RELATÓRIO DE FISCALIZAÇÃO TÉCNICA DOS SISTEMAS DE ÁGUA E ESGOTO DO MUNICÍPIO DE ARARAS

PRESTADOR: SERVIÇO DE ÁGUA E ESGOTO DO MUNICÍPIO DE ARARAS

Relatório 184/2022 – Verificação de Não Conformidades

Foto 1 - Existência de vazamentos nas bombas da EEE Zona Norte

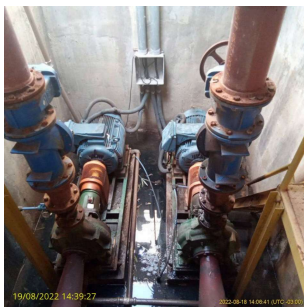
[EEE-7.1] A área não está devidamente cercada	NÃO
[EEE-7.2] Ausência de acesso para manutenção na Estação Elevatória	NÃO
[EEE-7.2] Observações sobre EEE-7.2	Segundo prestador, o caminhão munck é utilizado para manutenção.
[EEE-7.3] Ausência de conjunto moto-bomba reserva	SIM
[EEE-7.3] Observações sobre EEE-7.3	Entupida\Problema no inversor. Necessário tomar as providencias necessária para colocar a bomba reserva em operação.
[EEE-7.4] Ausência de extintor de incêndio	NÃO
[EEE-7.5] Ausência de gradeamento grosseiro	NÃO
[EEE-7.6] Ausência de identificação da área	NÃO
[EEE-7.9] Existência de vazamentos aparentes	SIM

[EEE-7.9] Fotos de EEE-7.9

Foto 1 - Vista do interior da elevatória

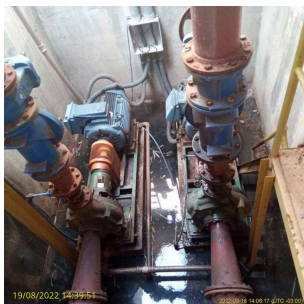
[EEE-7.12] Observações sobre EEE-7.12

Necessário limpeza da casa de bombas.
